Zadavatel:	Dopravní podnik Ostrava a.s., IČ: 619 74 757, se sídlem Poděbradova 494/2, Moravská Ostrava, 702 00 Ostrava Statutární město Ostrava, IČ: 008 45 451, se sídlem Prokešovo náměstí 1803/8, Moravská Ostrava, 702 00 Ostrava (dále společně jen „ Zadavatel “)
Veřejná zakázka:	Veřejná zakázka s názvem „ Modernizace ulice Vítkovická I. etapa“, ev. č. ve věstníku Z2025-062208 (dále jen „ Zakázka “)
Režim a druh Zakázky:	Nadlimitní na stavební práce
Druh řízení:	Otevřené dle zákona č. 134/2016 Sb., o zadávání veřejných zakázek (dále jen „ ZZVZ “)

Věc:	Vysvětlení/změna zadávací dokumentace č. 2
------	---

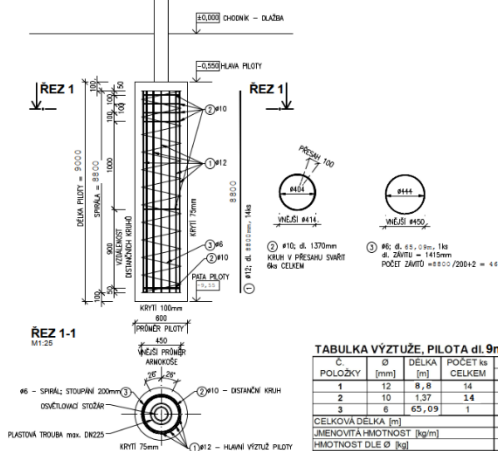
Žádost č.	20
Datum doručení:	24.11.2025
Přesné znění žádosti:	<i>V zadavatelem postoupené dokumentaci – v soupisu prací „priloha-c-2b-vykaz-vymer-k-pd-2-koceni” SO 2504002 - IO02 Přeložení kanalizace v ul.Vítkovická u pol. č. 15 chybí název položky.</i> Žádáme zadavatele o doplnění názvu položky.
Reakce Zadavatele:	Název položky byl chybně uveden v popisu položky. Přílohou tohoto vysvětlení Zadavatel zveřejňuje opravený soupis prací k PD 2.
Žádost č.	21
Datum doručení:	24.11.2025
Přesné znění žádosti:	<i>V zadavatelem postoupené dokumentaci – v soupisu prací „priloha-c-2a-vykaz-vymer-k-pd-1-koceni” SO 11-01.1- SVRŠEK TT se položka s číslem 4 v soupisu vyskytuje dvakrát.</i> <i>Pokud jsme po prostudování popisu položky a výkazu výměr pochopili správně, tak zadavatel takto oddělil položky pro „POPLATKY ZA LIKVIDACI ODPADŮ</i>

PILOTOVÝ ZÁKLAD POD OSVĚTLOVACÍ STOŽÁR

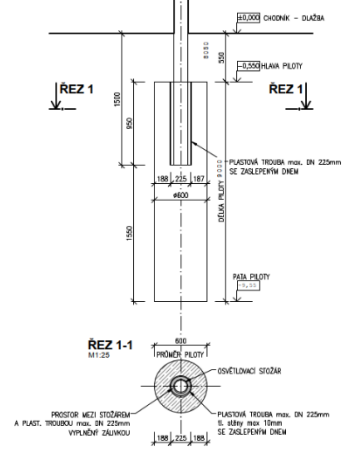
Žádost č.	27
Datum doručení:	25.11.2025
Přesné znění žádosti:	<i>V soupise prací SO 11-01.1 SVRŠEK TT je v položce číslo 49 DROBNÉ DOPLŇK KONSTR PREFABRIK BETON A ŽELEZOBETON uvedeno, že má být použito L 400x300x100mm (délky 1m).</i> <i>Může uchazeč použít L profily délky 2 m, případně kombinaci obou délek L profilu?</i>
Reakce Zadavatele:	Uvedená délka je v soupise prací k SO 11-01.2 stanovena jako délka minimální a dodavatelé mohou použít i delší 2m prefabrikáty. Problém je především u kratších prefabrikátů, které nemusí pevně držet zakotvený kolejový rošt PJD při betonáži desky. Použití kratších prefabrikátů tedy není z důvodu zajištění stability při montáži kolejnic přípustné.
Žádost č.	28
Datum doručení:	25.11.2025
Přesné znění žádosti:	<i>Zadavatelem postoupená dokumentace – Projektová dokumentace – D.2.15.21-SO 15-21 - VEŘEJNÉ OSVĚTLENÍ (OKAS) – Dle výkresové částí D.2.15.21.11-ŘEZY ZÁKLADY OS (2023_06_18) – PILOTOVÝ ZÁKLAD POD OSVĚTLOVACÍ STOŽÁR je projektantem naprojektována pilota DN 600 mm. V pilotě bude dále zabudovaný armokoš vnějšího průměru 450 mm včetně plastové trouby max. DN 225 mm viz výstřižek níže.</i>

Žádáme zadavatele o informace:

- Jaká je požadovaná přesnost osazení (max. odchylka) plastové trouby DN 225 mm v pilotě DN 600 mm vzhledem k ose osvětlovacího stožáru?
- Žádáme o sdělení požadované tolerance provedení piloty, a to jak půdorysně, tak i s ohledem na svislost vrtu.
- Na čem bude držet plastová trouba DN 225 mm v pilotě DN 600 mm?
- Domníváme, že při betonáži a následnému hutnění bude docházet k posunům plastové trouby DN 225 mm v pilotě. Dále se domníváme, že pro hutnění a betonáž není dostatečné místo mezi armokošem (výztuží) piloty a plastovou troubou uvnitř piloty DN 225 mm délky 950 mm.

V návaznosti na dotazy výše žádáme zadavatele o technologický postup betonáže piloty a osazení plastové trouby DN 225 mm.

Technologický postup pilotáže je dán příslušnými ČSN a bude předmětem zhotovitelem zpracovaného kontrolního a zkušebního plánu, případně RDS. Zadavatel nicméně na dotaz tazatele uvádí následující obecné informace, resp. odkazy na příslušné ČSN:

Ad a) + b) Přesnost osazení/vytyčení/tolerance:

ČSN 73 0420-1/2002 Přesnost vytyčování staveb. Část 1: Základní požadavky.
ČSN 73 0420-2/2002 Přesnost vytyčování staveb. Část 2: Vytyčovací odchylky.
ČSN 73 0202/1995 Geometrická přesnost ve výstavbě. Základní ustanovení.
ČSN 73 0210-1/1993 Geometrická přesnost ve výstavbě. Podmínky provádění. Část 1: Přesnost osazení.
ČSN 73 0212-4/1994 Geometrická přesnost ve výstavbě. Kontrola přesnosti. Část 4: Liniové stavební objekty.

c) Podepření plastové trouby

- Trouba bude zavěšena za její horní okraj

- Např. příčně prostrčená betonářská výztuž do kříže, vně podepřená o betonovou šablonu piloty d) Fixace plastové trouby - Trouba musí být vymezena distančními prvky (např. Betonářská výztuž) - Trouba musí být ve spodní části zavičkována a vyplněna např. pískem aby nevyplavala e) Technologický postup - Vyvrtání piloty pod výpažnicí - Zasunutí armokoše piloty (s distančními prvky po obvodu) - Betonáž piloty + postupné vytahování výpažnice - Osazení plastové trouby (vyplněné pískem / vodou) do tekutého betonu - Po zatuhnutí piloty odsátí písku / vody z chráničky - Variantně k plastové chráničce se např. u stožárů TV používá ocelový konus, který se po zatuhnutí směsi vytáhne ven
Žádost č.	29
Datum doručení:	25.11.2025
Přesné znění žádosti:	<i>Žádáme Zadavatele o vysvětlení, zda má být Bankovní záruka vystavena ve prospěch Dopravního podniku Ostrava a.s., Poděbradova 494, Moravská Ostrava, 702 00 Ostrava, IČ: 61974757 a Statutární město Ostrava, Prokešovo náměstí 1803/8, Moravská Ostrava, 702 00 Ostrava, IČ: 00845451 nebo jenom na Dopravní podnik Ostrava a.s., Poděbradova 494, Moravská Ostrava, 702 00 Ostrava, IČ: 61974757 a to i vzhledem na čl. XIV Závěrečná ustanovení, bod 14.2 „Není-li ve Smlouvě uvedeno jinak, tak veškeré změny a doplňky Smlouvy lze provést pouze formou písemných dodatků odsouhlasených všemi účastníky této Smlouvy; to neplatí v případech, kdy se bude dodatek týkat práv a povinností výlučně příslušného Objednatele – v takovémto případě postačí, když dodatek uzavře Zhotovitel a příslušný Objednatel, který o změně zároveň bude informovat druhého Objednatele. Pozn.: Smluvní strany sjednávají, že pokud se příslušným dodatkem bude měnit cena Díla, bude vždy měněna pouze část ceny Díla připadající na příslušného Objednatele dle bodu 6.1 této Smlouvy, přičemž celková cena Díla dle bodu 6.1 této Smlouvy slouží pouze jako agregace a nemusí být jednotlivými dodatky upravována.“</i>
